MODIFICATION SIMPLIFIÉE DU P.L.U.

PRÉSENTATION DES AJUSTEMENTS PROPOSÉS AU PLAN LOCAL D'URBANISME

Corrections d'erreurs matérielles

SAINGHIN-EN-WEPPES AJOUT D'UNE ETIQUETTE UAR4.1 AAC1/PIG1 MANQUANTE

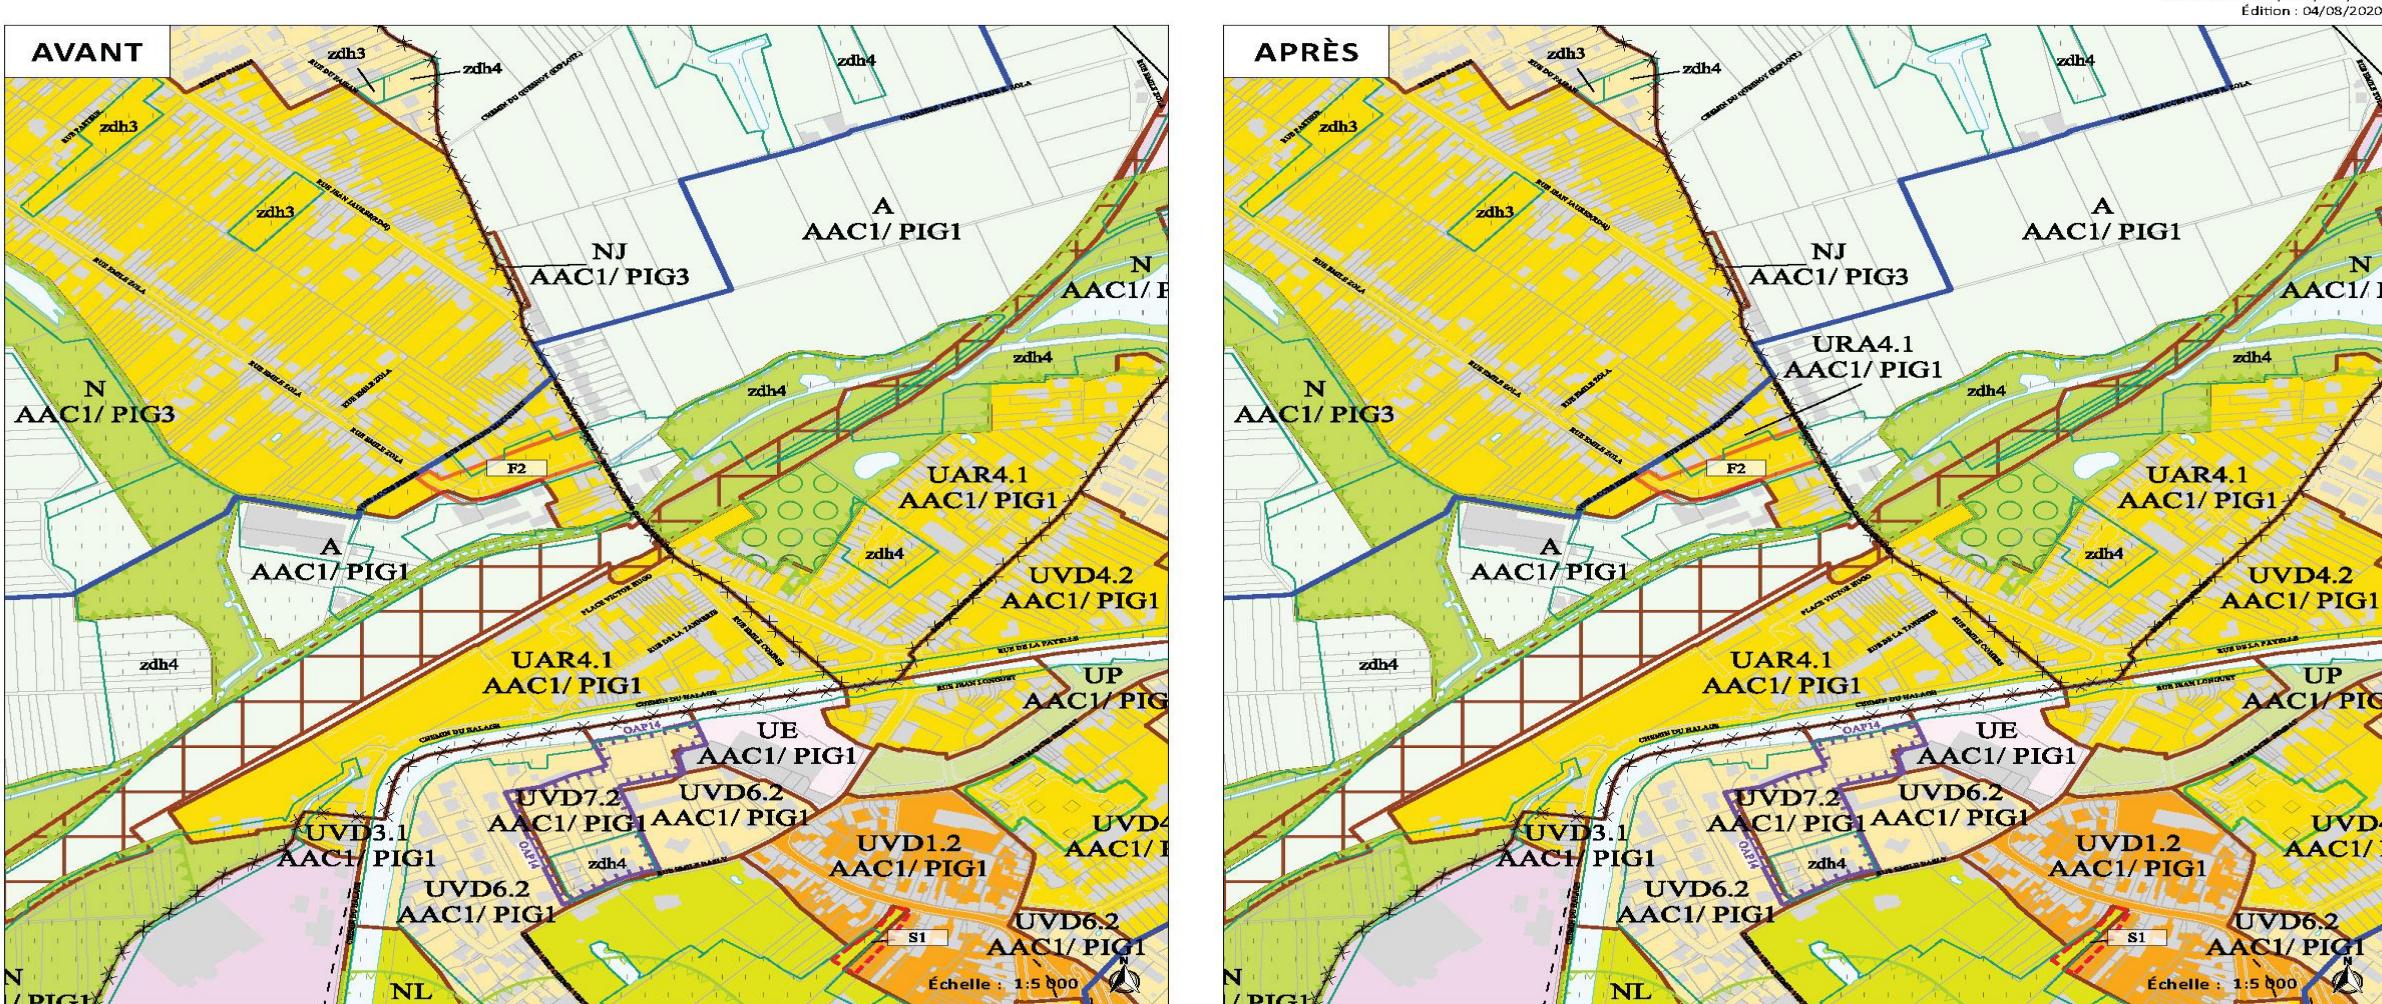
- Ajout d'un sigle UAR4.1 AAC1/PIG1 sur le plan de destination des sols, sur le secteur situé rue Jean Jaurès, rue Emile Zola prolongée.

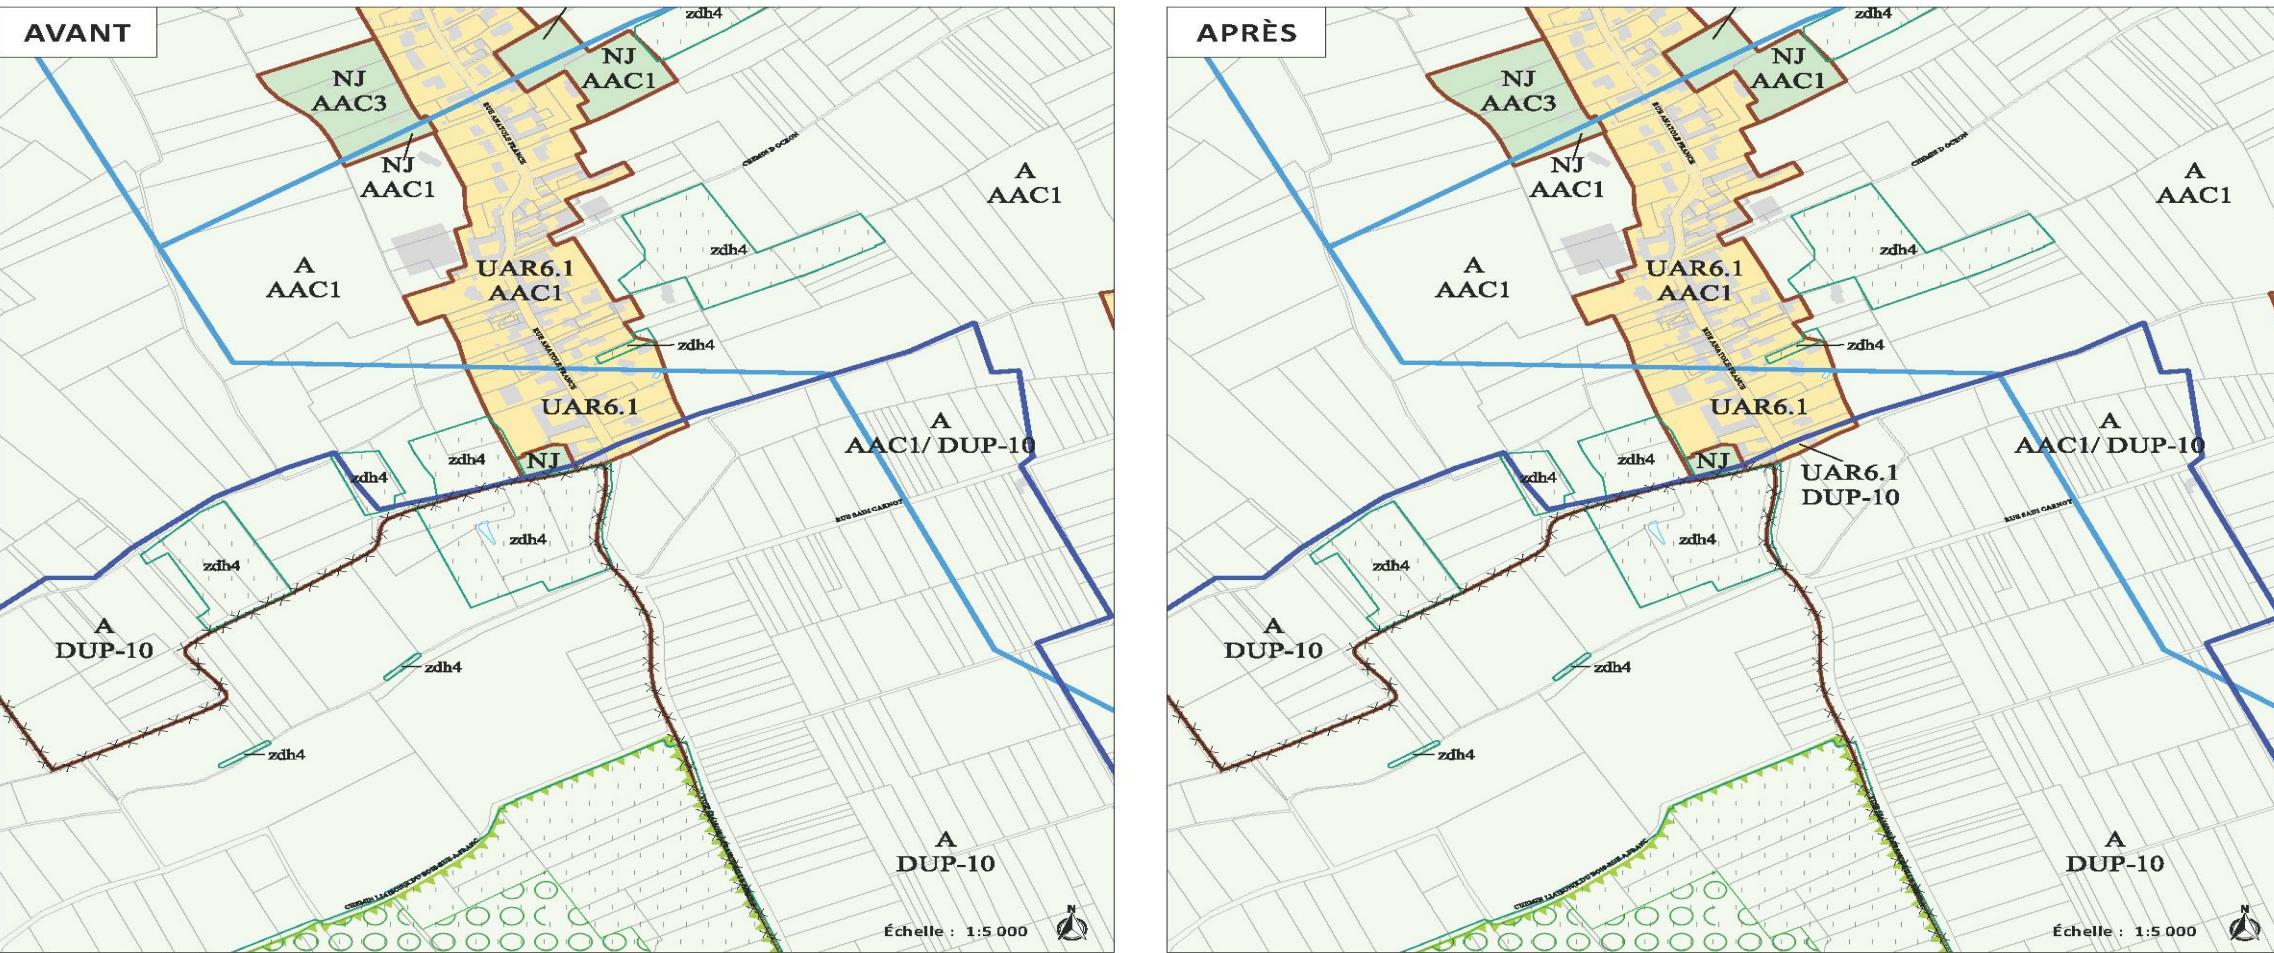
- Ajout d'un sigle UAR6.1 DUP-10 sur le plan de destination des sols, sur le secteur situé rue Anatole France.

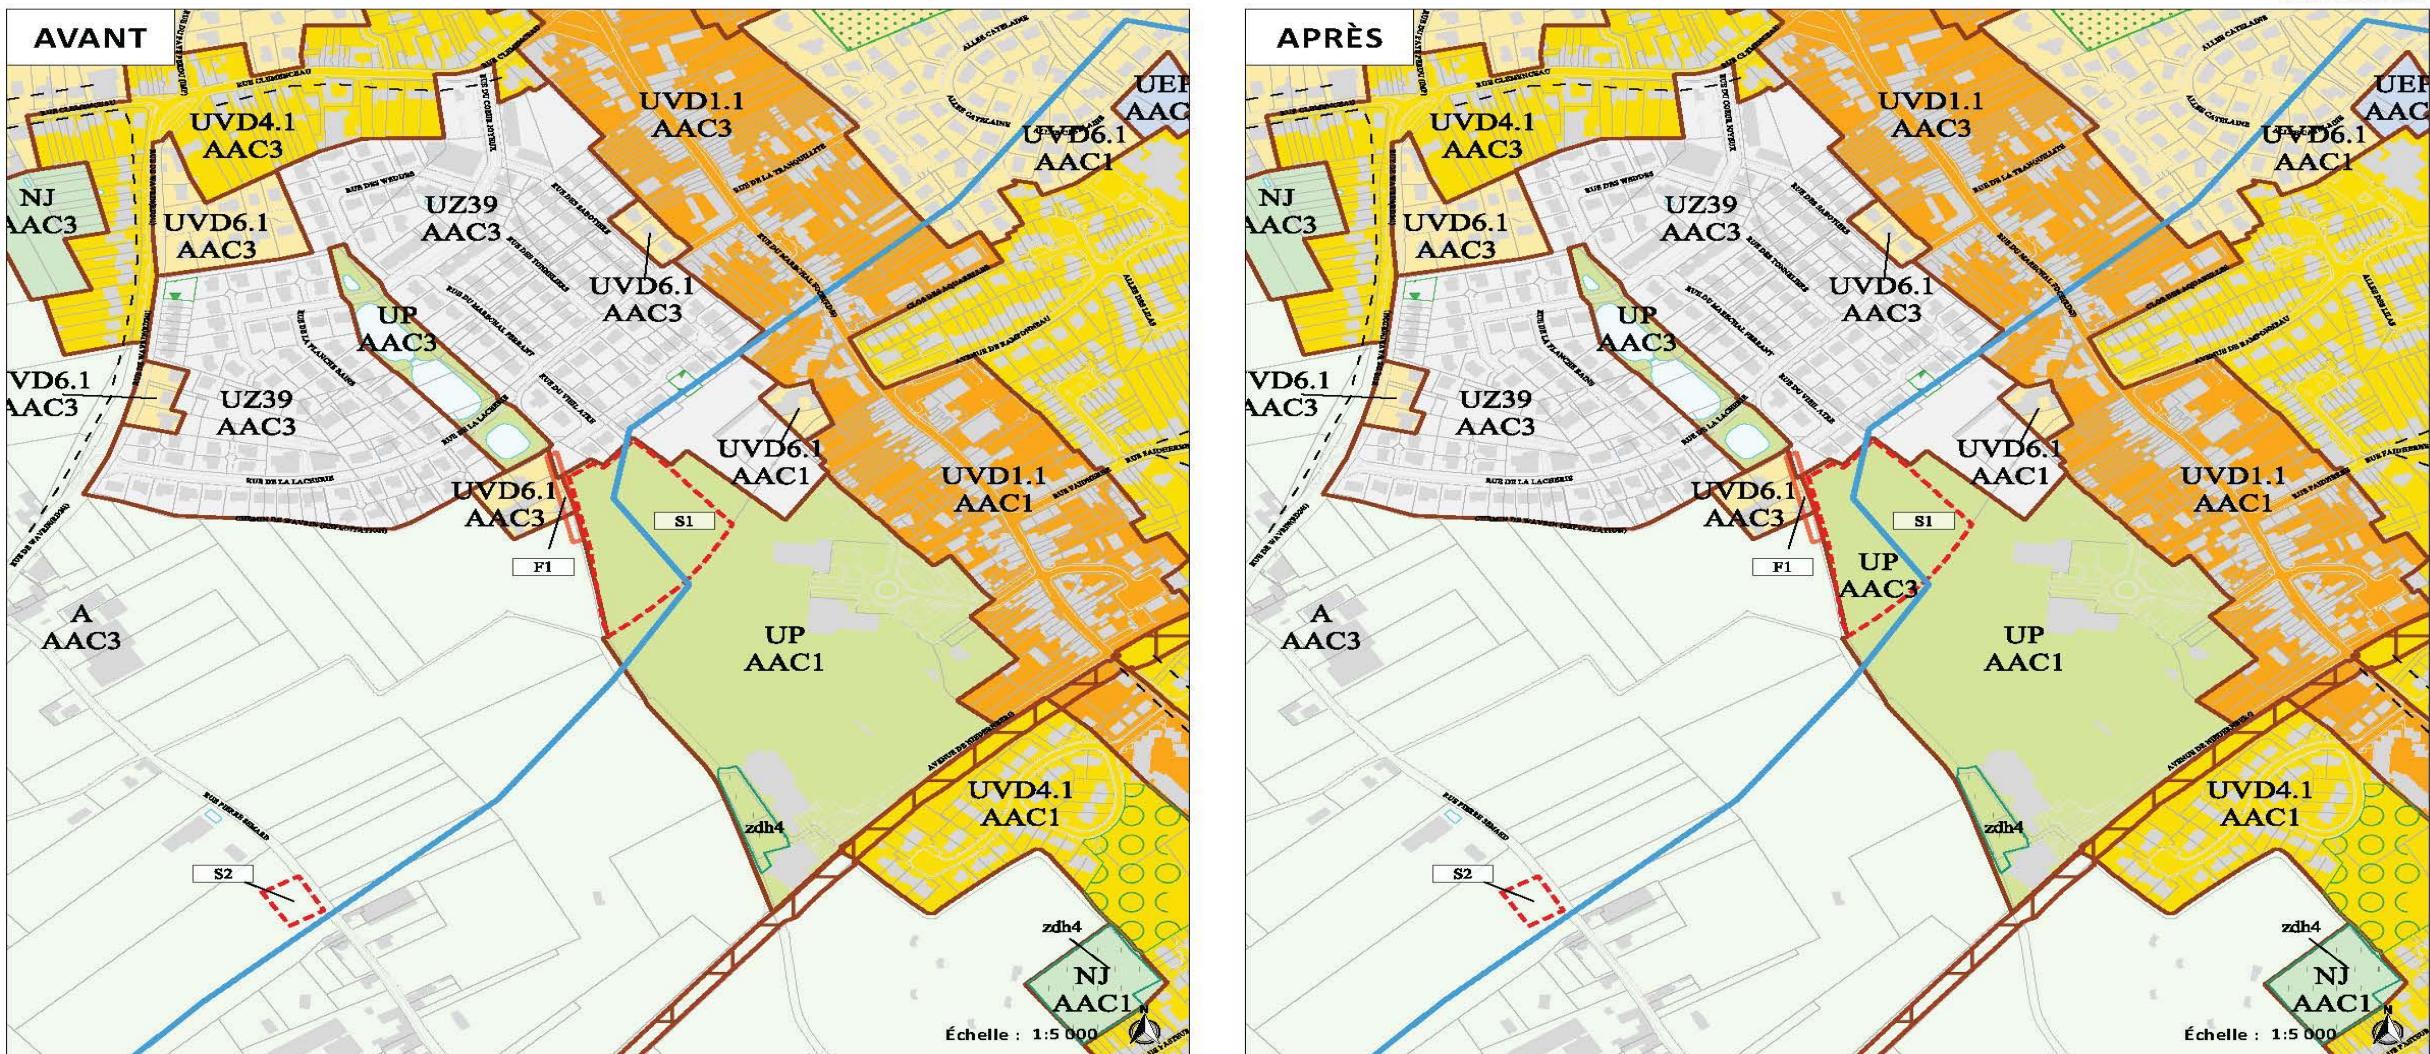
- Ajout d'un sigle UP AAC3 sur le plan de destination des sols, sur le secteur situé rue du Pont de Gonnay.

SANTES
AJOUT D'UNE ETIQUETTE N AAC1 MANQUANTE

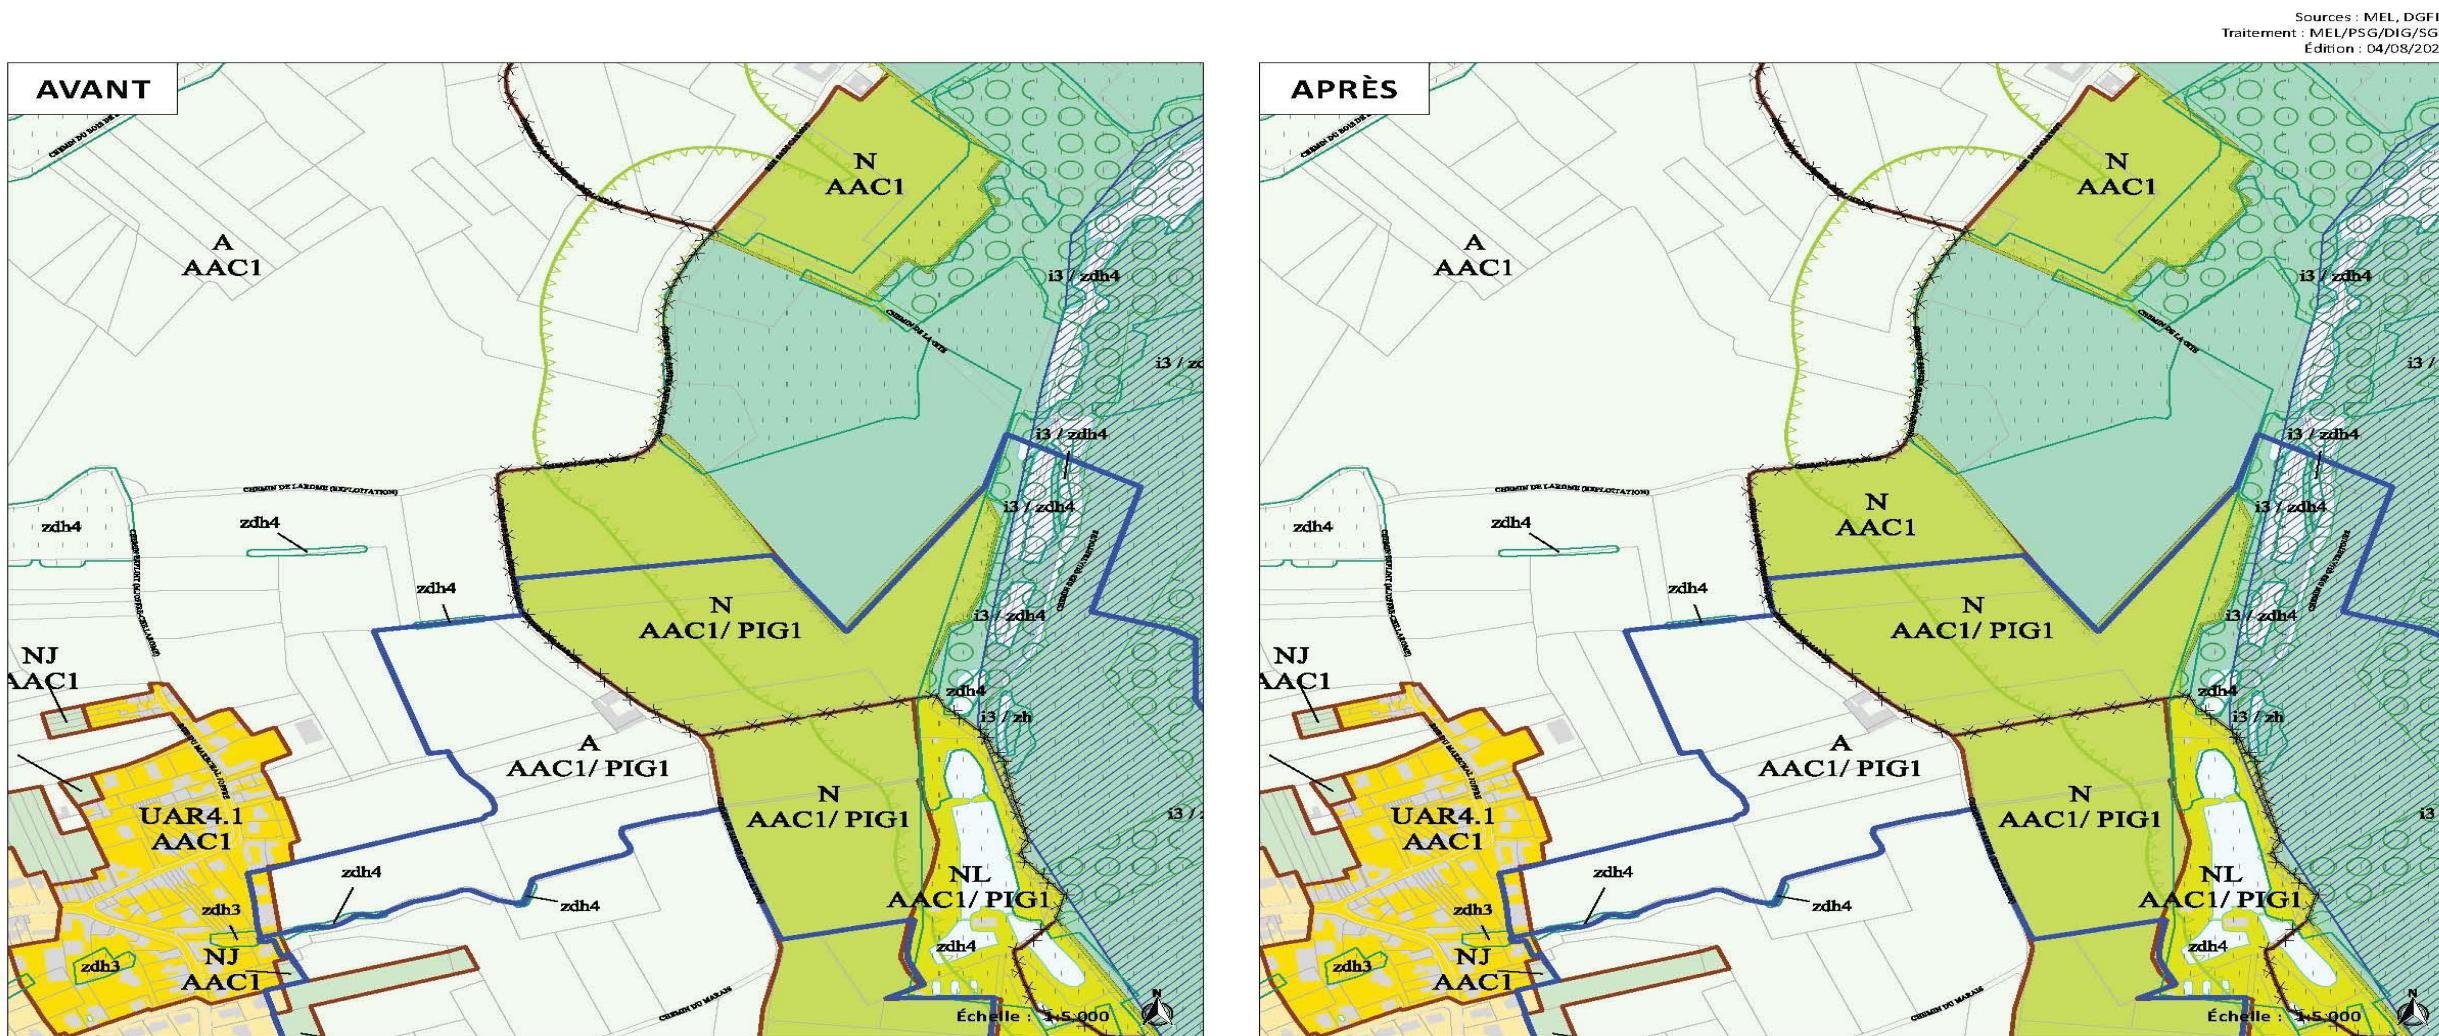
- Ajout d'un sigle N AAC1 sur le plan de destination des sols, sur le secteur situé chemin des Marais, chemin de Santes.
